カタログ等資料中の旧社名の扱いについて

製品分類	MPU&MCU	発行番号	TN-SH7-492A	Rev.	第1版
題名	MMCIF マルチブロックリード時の転送データブロックサイズについて	情報分類	1. 仕様変更 2. ドキュメント訂正追加等 ③. 使用上の注意事項 4. マスク変更 5. ライン変更		
適用製品	SH7760	対象ロット等	関連資料 SH7760 ハードウェアマニュアル 第1版 (ADJ-602-328(H))	有効期限	
		全ロット		永年

図1 . コマンドレスポンスとデータ受信のタイミング

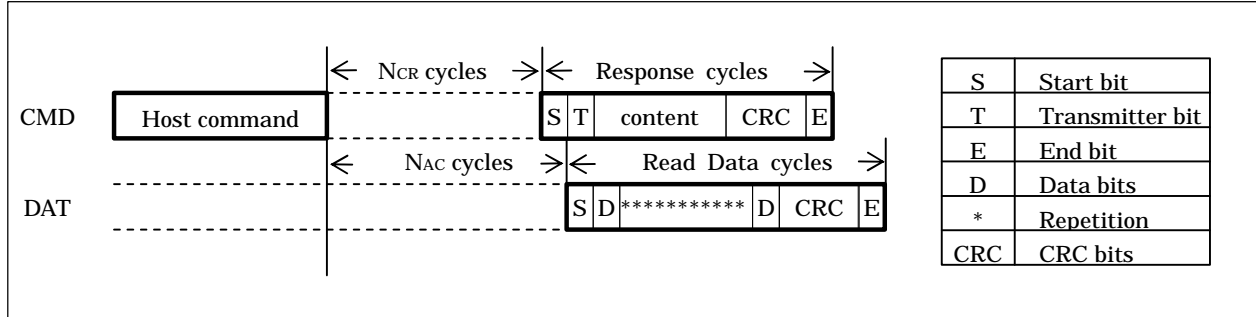
MMCIF が通信先に対してマルチブロックリードコマンド(CMD18)を送信後に、コマンドレスポンス受信完了よりも、最初のデータブロック受信完了が早いとき、コマンドレスポンスを正常に受信できないことがあります。

- ・マルチブロックリードコマンド(CMD18)送信
- ・転送データブロックサイズを、1,2,4,8 バイトに設定
- ・データブロック受信完了(データブロックのエンドビット受信)以降に、コマンドレスポンスを受信完了(コマンドレスポンスのエンドビット受信)

1. CMD18 送信時に、転送バイト数カウントレジスタ(TBCR)において、転送データブロックサイズが16 バイト以上に設定されていれば回避できます。
2. CMD18 送信時に、転送データブロックサイズを1,2,4,8 バイトに設定することが必要なときは、最初のデータブロック受信完了までに、コマンドレスポンス受信を必ず完了できることを確認してください。
最初のデータブロック受信完了までに、コマンドレスポンス受信を完了するには、

図1 . コマンドレスポンスとデータ受信のタイミングにおいて、
 $(NAC\ cycles + Read\ Data\ cycles) > (NCR\ Cycles + Response\ cycles)$
 にする必要があります。NAC, NCR については通信先の仕様を確認してください。
